改善箇所説明図

不具合の内容

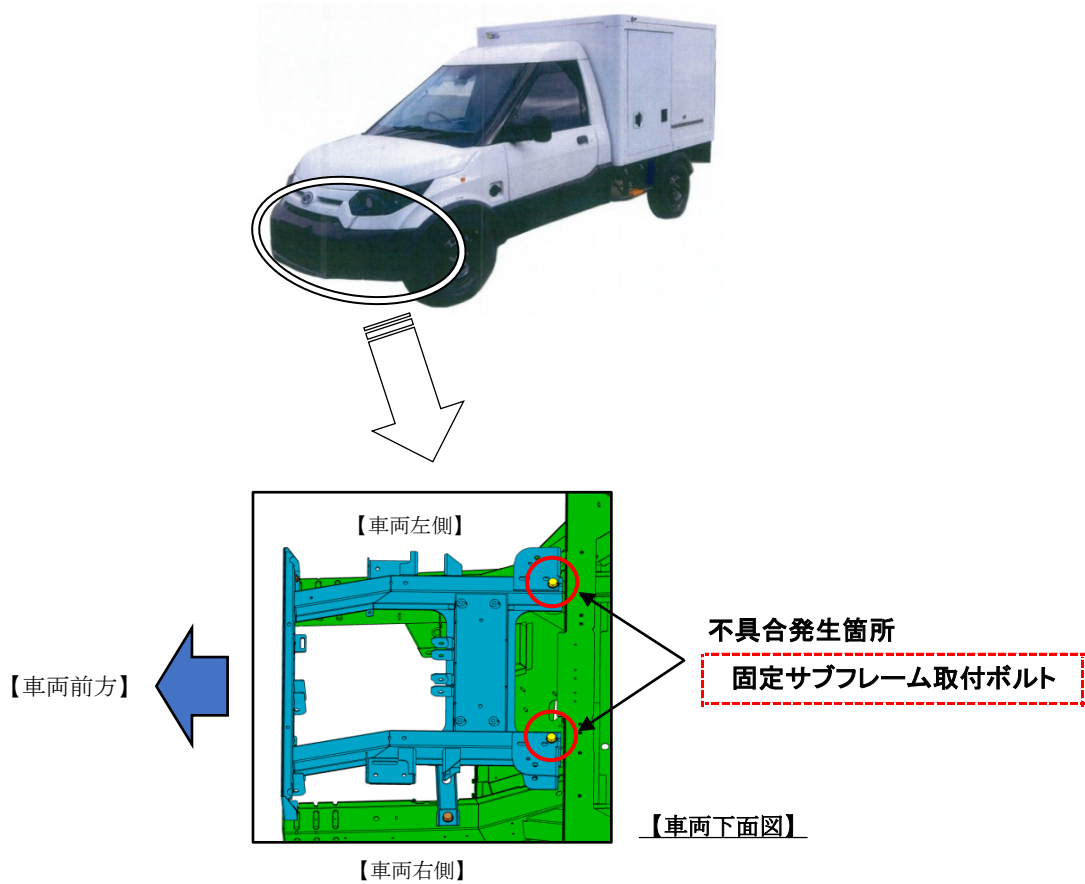
注意: は交換する部品を示す。

駆動用電動機固定サブフレームにおいて、メインフレームに固定するボルトの締付トルク設定が不適切なため、締付トルクが不足しているものがある。そのため、走行振動により当該ボルトが緩み、異音が発生して、そのまま使用を続けると、最悪の場合、電動機が脱落し走行不能になるおそれがある。

全車両、固定サブフレーム取付ボルトを新品に交換し、適切なトルクで締めなおす。
